Betr.: Bebauungsplan T 407 „Am Rosenkothen/südlich Gratenpoeter See“
hier: Stellungnahme zur Frage der Versickerung von Regenwasser
Bezug: Besprechung in Ihrem Hause am 31.07.2019

Stellungnahme

zur Frage der Versickerung von Regenwasser im
Bebauungsplangebiet T 407 in Ratingen nördlich Holterkamp

Abb. 1: Auszug aus der Ingenieurgeologischen Karte [U 6], ohne Maßstab

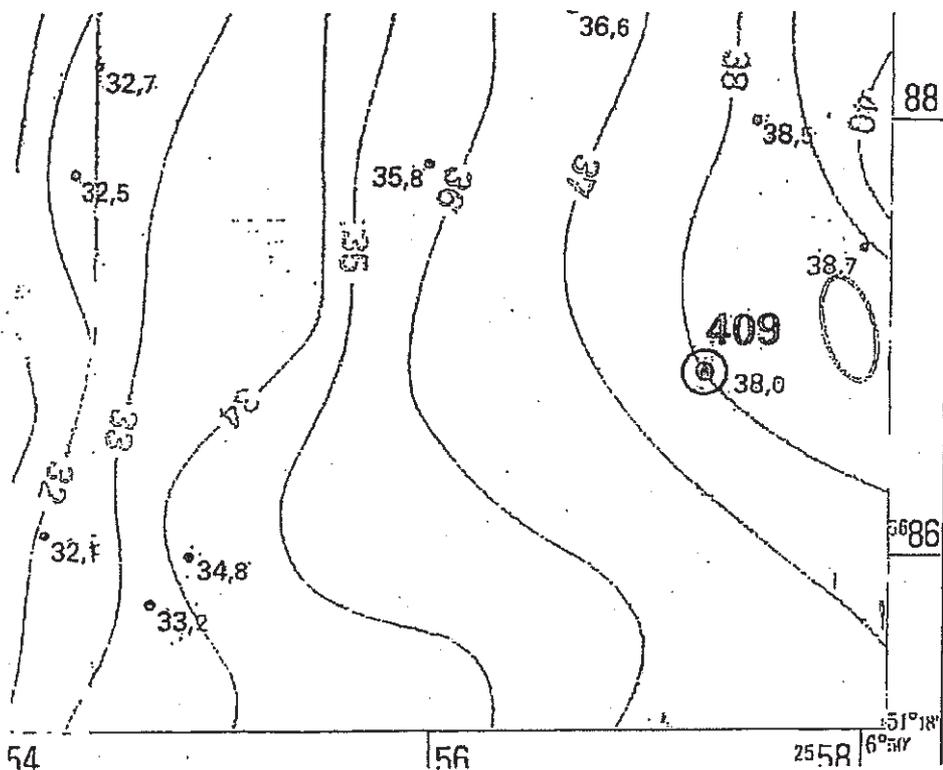
Die Ingenieurgeologische Karte [U 6], Blatt Kaiserswerth gibt für das Untersuchungsgebiet Grundwasser-Spiegelhöhen zwischen +38,3 m NN im Südwesten und +38,7 m NN im Nordosten des Geländes an (rot markiert in s. Abb. 1), die schon als Momentaufnahme deutlich höher liegen als nach [U 2] angegeben.

Zusammenfassend kann jedoch festgestellt werden, dass der „mittlere höchste“ Grundwasserstand auf dem Gelände bei mindestens $HGW = +38,7$ m NN anzusetzen ist. Die im Gutachten [U 2] angegebene Grundwasserfließrichtung von Südosten nach Nordwesten deckt sich im Übrigen lokal nicht mit den Angaben der Ingenieurgeologischen Karte, die hier aus den normal zu den Höhenlinien

anzusetzenden Stromlinien südlich des Sees vielmehr eine Fließrichtung von Nordosten nach Südwest angibt (s. Abb. 1).

Abb. 2: Ganglinie des Pegels 409 lt. [U 6]

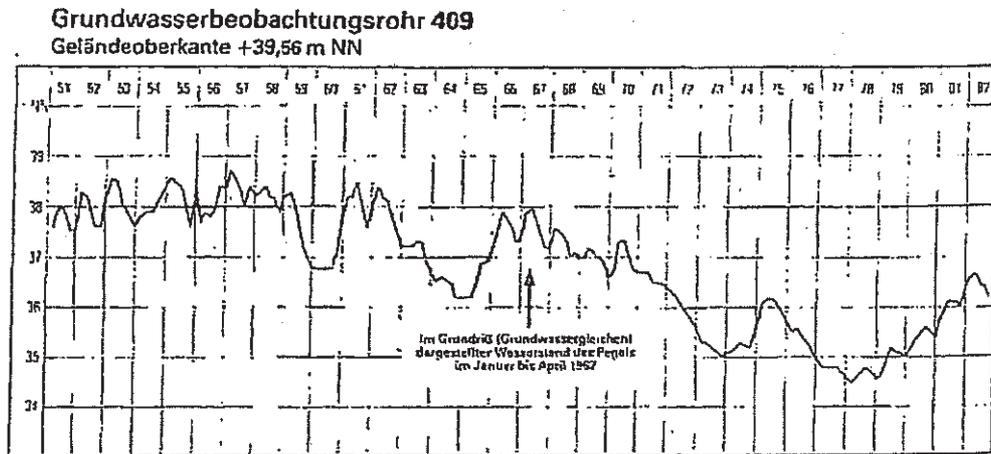
Die niederschlagsabhängigen Schwankungen des Grundwasserstandes sind hier durch einen länger beobachteten Pegel (Pegel-Nr. 409) auch über die Zeit dokumentiert, wobei die dargestellten Höhen aus Januar bis April 1967 als gemittelter Hochwasserstand angegeben wurden (s. Abb. 2).

In den Jahren davor waren nochmals bis zu 0,7 m höhere Wasserstände festgestellt worden. Seit den 1960er Jahren ist der Grundwasserspiegel in diesem Bereich demnach kontinuierlich gefallen, im Wesentlichen infolge von Grundwasserentnahmen. Seit den 1980er Jahren ist der Wasserstand wieder gestiegen und hat etwa das Niveau von 1967 wieder erreicht. Weitere Einzelheiten

Abb. 3: Grundwasser-Messstellen aus dem Datenbanksystem ELWAS des LANUV NRW

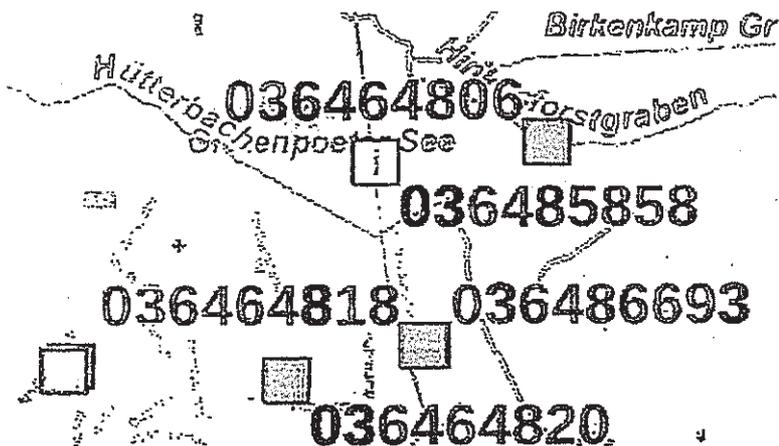
könnten noch aus den Ganglinien von anderen Pegeln abgelesen werden, die in der näheren Umgebung von der Stadt bzw. den Stadtwerken Ratingen betrieben werden bzw. wurden (s. Abb. 3), deren Daten aber in dem öffentlich zugänglichen Datenbanksystem ELWAS des Landesamtes für Natur, Umwelt und Verbraucherschutz (LANUV) nicht frei verfügbar eingestellt sind.
